**MEMORANDO-SEEIA-037-1603-2023**

**ASUNTO:** BORRADOR DE RESOLUCIÓN DE APROBACIÓN

Por este medio estamos remitiendo de la Sección de Evaluación de Estudios de Impacto Ambiental el borrador de Resolución de RETIRO del Estudio de Impacto Ambiental Cat. I denominado “**PLAZA COMERCIAL**” Promovido por **MARIO JET LO** a desarrollarse en el corregimiento de Buena Vista, distrito de Colón, provincia de Colón.

INFORME TÉCNICO DE INSPECCIÓN No. 001-2023.

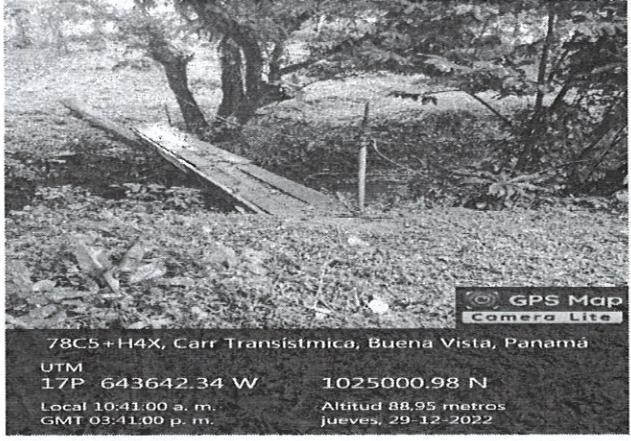
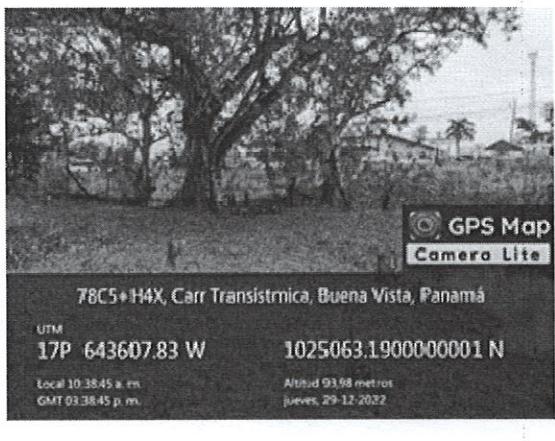
1. La superficie total a utilizar para la construcción del hotel será de 2586.61 m2.
2. El Estudio de Impacto Ambiental, indica que dentro del polígono a desarrollar no existen fuentes de agua, sin embargo en durante la inspección técnica de campo se observó un canal que mantiene agua estancada debido a que anteriormente pasaba el cauce original del Rio Duque, el cual fue desviado. El polígono del proyecto, colinda en la parte sur con el actual curso del rio Duque y el mismo mantiene la zona de protección de 10 Metros de acuerdo a lo establecido en la normativa. De acuerdo a lo indicado por el promotor, esta zona de protección no será afectado.

En el área se observó un canal que mantiene agua estancada debido a que anteriormente pasaba el cauce original del Río Duque. De ser intervenida el área, se debe hacer un manejo para esas aguas estancadas así como medidas de mitigación de acuerdo a la topografía del sitio,

1. Indicarle al Promotor que no puede obstruir el flujo del río Duque, ni afectar a usuarios del Recurso Hídrico (aguas arriba y aguas abajo).
2. Indicarle al Promotor que debe implementar rigurosas medidas para las aguas estancadas dentro del polígono del proyecto
3. Remitir este informe técnico a la Sección de Evaluación de Estudio de Impacto Ambiental, para que tome en consideración lo descrito en los Resultados y Observaciones.
4. Cumplir con la Normativa Ambiental Vigente en Materia de Agua (Ley 35 de 22 de septiembre de 1966, Decreto No. 55 de 13 de junio de 1973, Resolución DM 0431-2021 de 16 de agosto de 2021).

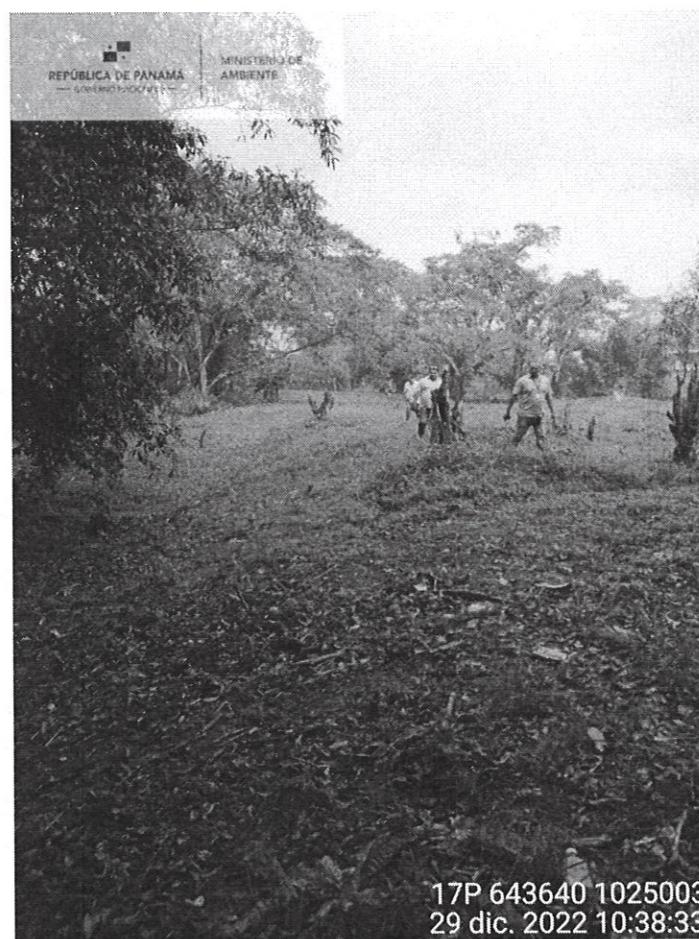
- Se tomaron las coordenadas en campo del terreno
- El terreno está cubierto de gramínea en su mayoría y pocos arboles dispersos. El predio colinda con la vía principal Boyd Roosevelt y con una fuente hídrica existente, que según los representantes del promotor fue desviada debido a que ponía en riesgo por erosión la vía principal. Este trabajo supuestamente fue realizado por el MOP.
- Se observó aguas que se desvían y corren hacia el predio formando una laguna. Estas aguas servidas provienen de un local existente del otro lado de la vía.

- Dentro del predio se ha dejado una servidumbre de acceso a familias que residen en la parte trasera del terreno (del otro lado del río).
- Para la ejecución del proyecto el promotor deberá contar con el permiso de servidumbre vial y dejar la servidumbre del río de 10 metros.
